**CCR-VIA -- COMITATO DI COORDINAMENTO REGIONALE PER LA
VALUTAZIONE D'IMPATTO AMBIENTALE**

Giudizio n° 3147 del 23/01/2020

Oggetto Progetto integrato per l'ampliamento ed il recupero ambientale di una cava di inerti

Tipo procedimento VERIFICA DI ASSOGGETTABILITA' AMBIENTALE ai sensi dell'art. 19 del D.Lgs. N° 152/2006 e ss.mm.ii.

Figura 3: Localizzazione dei Ricettori ai fini della valutazione previsionale di impatto acustico

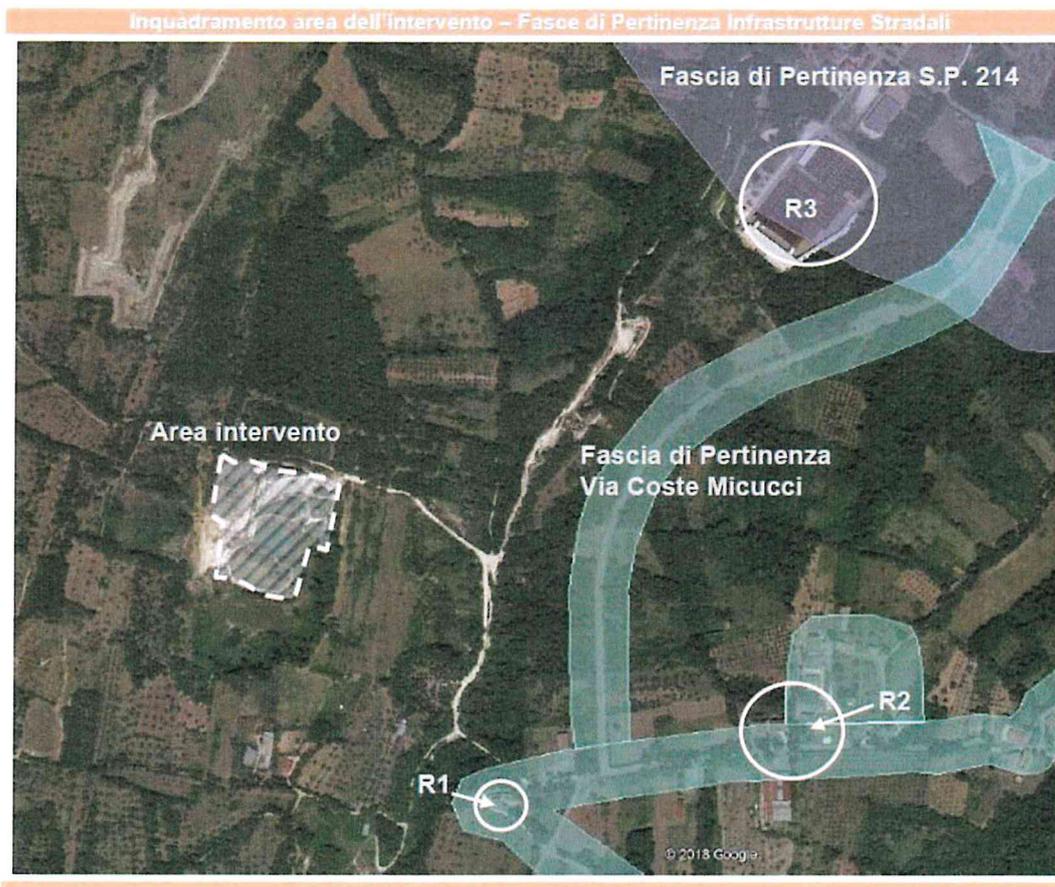
- il ricettore **R1** (Abitazione privata) è ubicato in "Zona di tipo E2 - Zona agricola di salvaguardia idrogeologica", ad una distanza di ca. 360 m dall'area di cava e, in riferimento alle infrastrutture stradali, ricadono (Cfr. Fig.2) all'interno della fascia di pertinenza della Strada denominata Via Coste Micucci, classificata come strada di "Tipo F – Locale" (fascia di pertinenza di ampiezza pari a 30 m.);
- il ricettore **R2** (Abitazione privata) è ubicato in "Zona di tipo B4 - Zona di completamento Residenziale-Artigianale", ad una distanza di ca. 600 m dall'area di cava e, in riferimento alle infrastrutture stradali, ricadono (Cfr. Fig.2) all'interno della fascia di pertinenza della Strada

- **il ricettore R3** (Stabilimento industriale) è ubicato in “Zona di tipo D1 - Zona per le attività produttive di tipo industriale”, ad una distanza di ca. 575 m dall’area di cava e, in riferimento alle infrastrutture stradali, ricade (Cfr. Fig.2) all’interno della fascia di pertinenza della Strada Provinciale 214, classificata come strada di “Tipo Cb – Extraurbana secondaria” (fascia di pertinenza di ampiezza pari a 250 m.);
- **l’area di cava** oggetto di indagine è ubicata in “Zona Agricola normale”.

Figura 6: Simulazione del clima acustico post operam

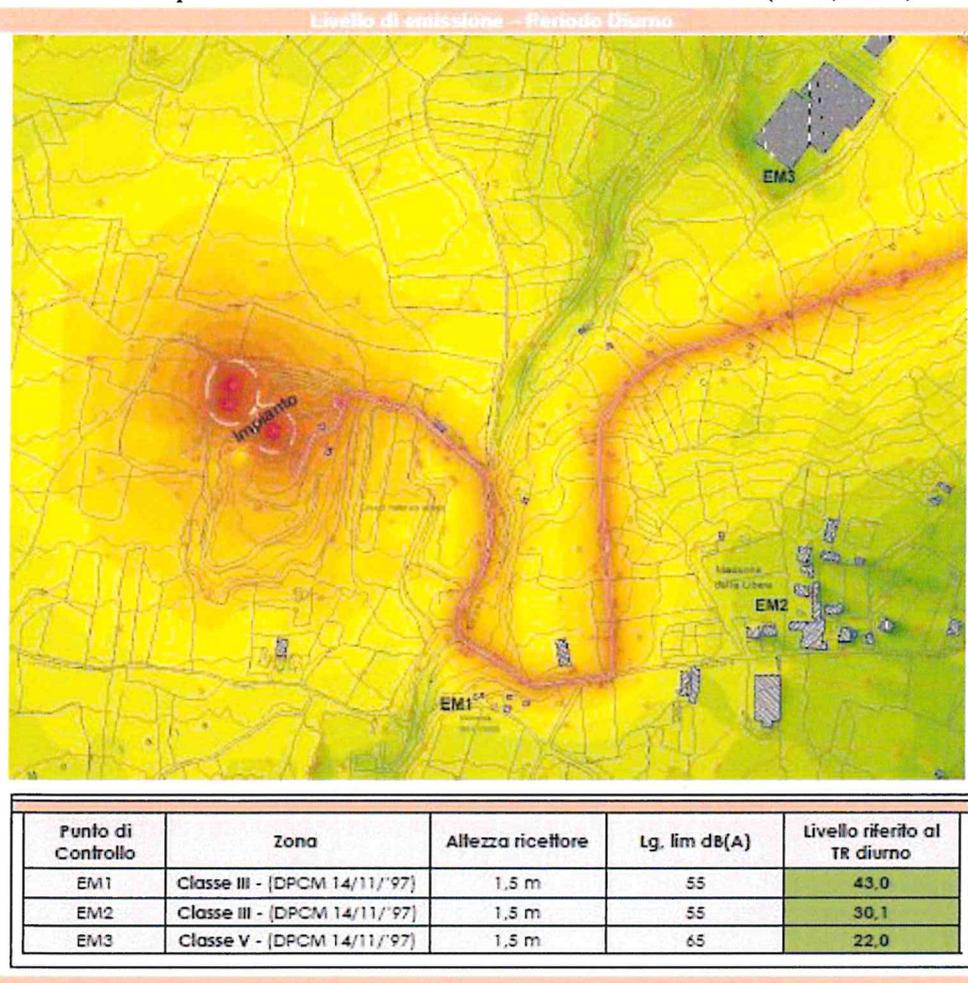
Il Tecnico, ha verificato il rispetto dei valori di **emissione** per il periodo diurno in prossimità della sorgente, posizionando i ricettori nei pressi dell'area di confine dei ricettori individuati (EM1, EM2, EM3).

Il Tecnico conclude che *“I livelli di pressione sonora calcolati risultano compatibili con i valori limite di emissione definiti dalla normativa vigente”*.

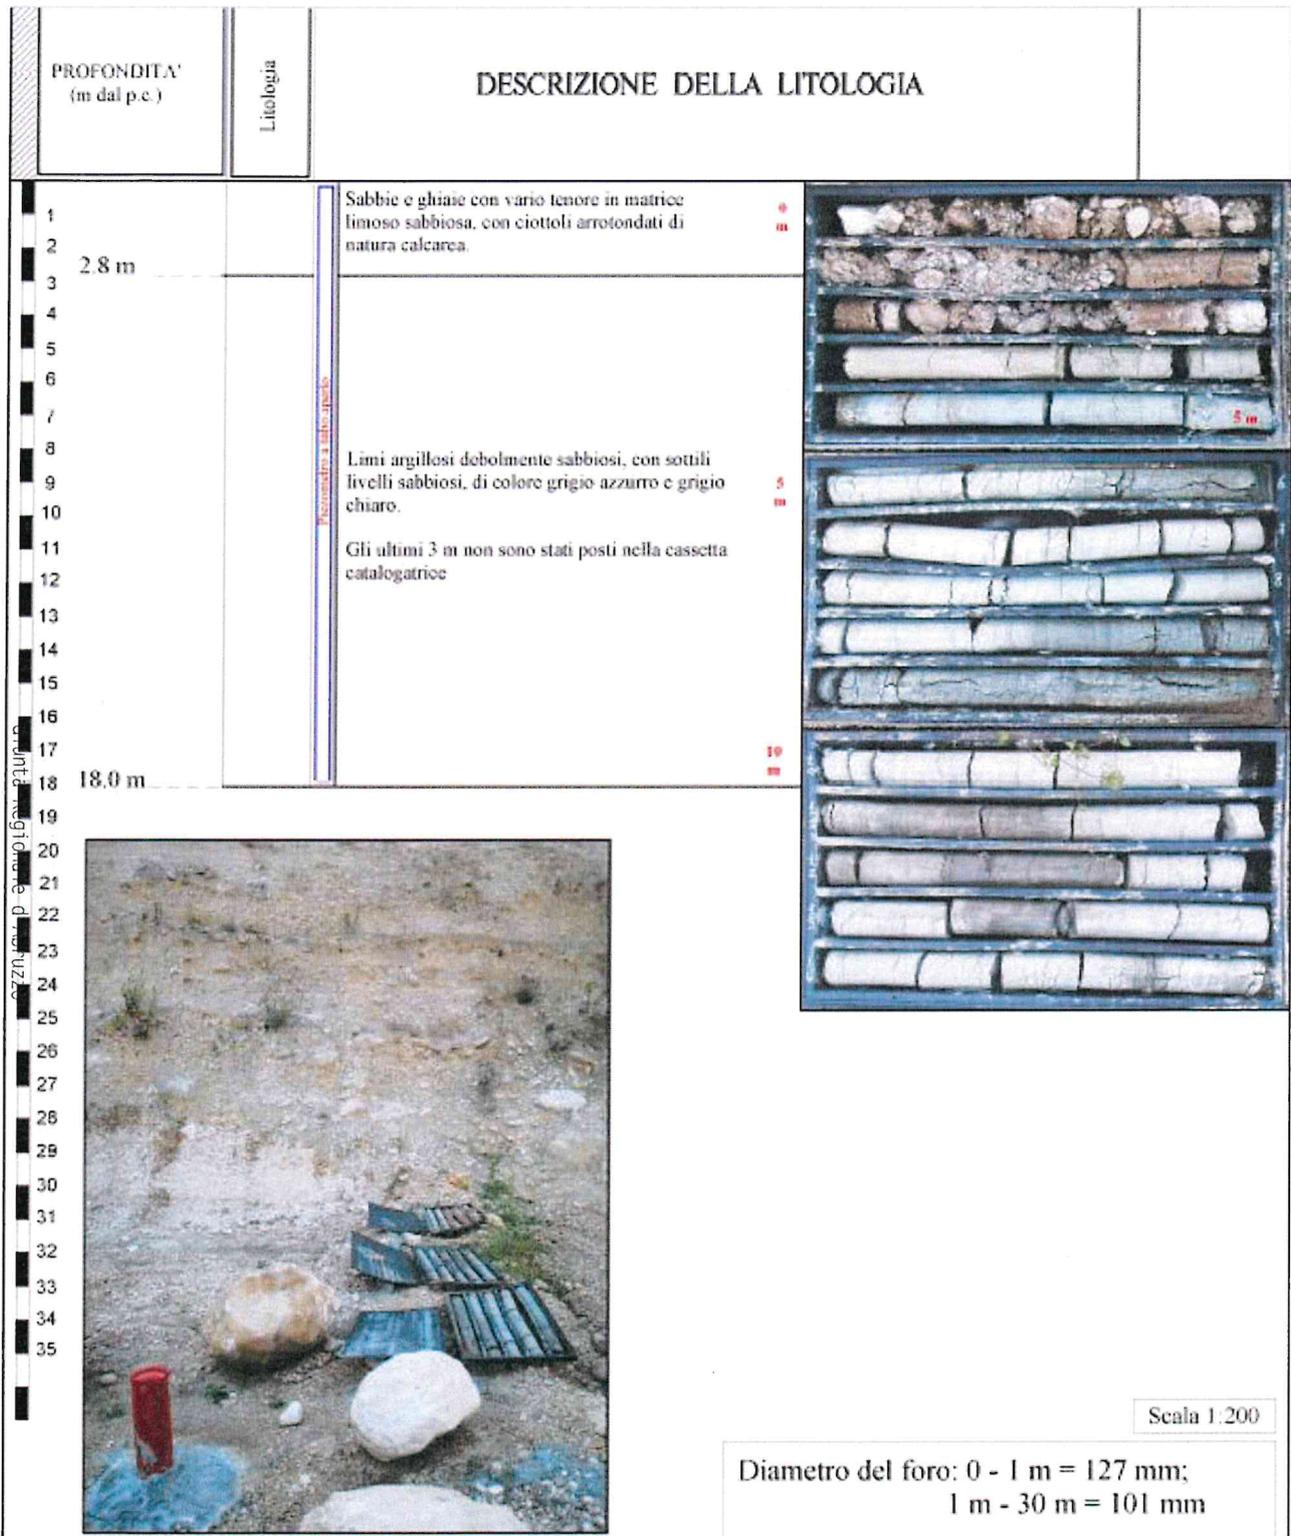
Dal verbale di incontro tecnico del 20/05/2019 con ARTA, in merito a tale punto la Ditta ha proposto di realizzare inizialmente un sondaggio attrezzato a piezometro di profondità non inferiore a 15 m. L'ARTA ha concordato con tale modalità operativa, rappresentando che, in caso di rilevamento della falda sotterranea il proponente dovrà realizzare ulteriori n. 2 piezometri al fine di ricostruire la superficie piezometrica.

Il Tecnico nella relazione idrogeologica riporta che “la permeabilità delle formazioni affioranti è medio-alta e consente lo smaltimento delle acque meteoriche in profondità” e che “è stata evidenziata l'assenza di acque di falda almeno fino a 3 m dalla profondità del piano cava”.

Il Tecnico riporta inoltre che è stato realizzato un sondaggio geognostico successivamente strumentato con piezometro a tubo aperto, che ha raggiunto una profondità di 18 m dal piano campagna, raccogliendo 15 m di sondaggi. Dalla successiva verifica freaticometrica, il tecnico dichiara che non risulta la presenza di acque di falda, anche se non esclude la possibilità che, in corrispondenza o in conseguenza di eventi meteorici, il tubo piezometrico possa risultare parzialmente riempito d'acqua (di origine meteorica). Questo perché, secondo il Tecnico, le acque di pioggia, infiltrandosi nelle ghiaie soprastanti, incontrano l'impermeabile argilloso posto a circa 2,8 m di profondità, da cui la percolazione all'interno del piezometro.
